Center Natur og Miljø

§ 10 afgørelse om ikke-godkendelsespligt til etablering af en ny silo på Svanfolkvej 16, Svanfolk, 9293 Kongerslev

Vedr. Ejendommen Svanfolkvej 16, 9293 Kongerslev - etablering af ny kornsilo - dispensation til opstilling af kornsilo nærmere end 15 meter fra sø.

Rebild Kommunes kommentarer til indsigelse

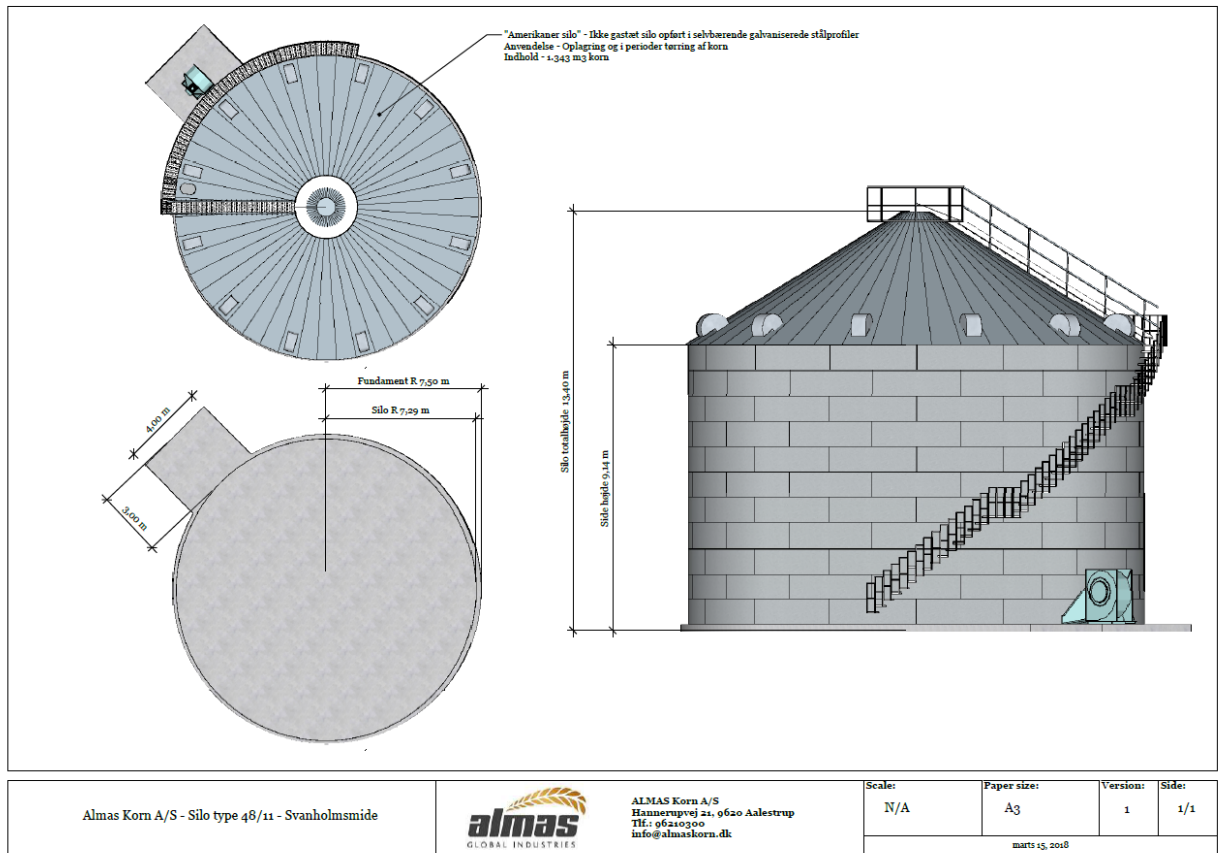
Vi er i tvivl om den påtænkte placering af kornsiloen, som ikke er målfast, hvorfor vi ønsker afstandene til hver enkelt sted angivet, herunder bilagt en plantegning med målfaste mål, sådan at misforståelser og fejl undgås.

Vi er bekymrede for, at afstandene ikke overholdes, jf. den vedhæftede skitse med to tegninger.

Det fremgår af den vedhæftede skitse (side 7), at der tilsyneladende på den nederste tegning er markeret en afstand på 31,6 meter til skellet til Svanfolkvej 18, 9293 kongerslev. Men det fremgår tydeligt af den skitserede linje, at der ikke er målt den korteste afstand, idet der ikke er målt "vinkelret" ind på skellet.

Det fremgår af den vedhæftede skitse (side 7), at der tilsyneladende på den øverste tegning er markeret en afstand på 31,5 meter til skellet til Svanfolkvej 18, 9293 kongerslev.

I forbindelse med anmeldesager er der ikke krav om plantegninger eller målfaste kort ud over det i www.husdyrgodkendelse.dk anvendte kortmodul. Kortudsnit (screen dumps) fra www.husdyrgodkendelse.dk er vedhæftet som bilag 1 med angivelse af afstand til nabobeboelse og -skel.
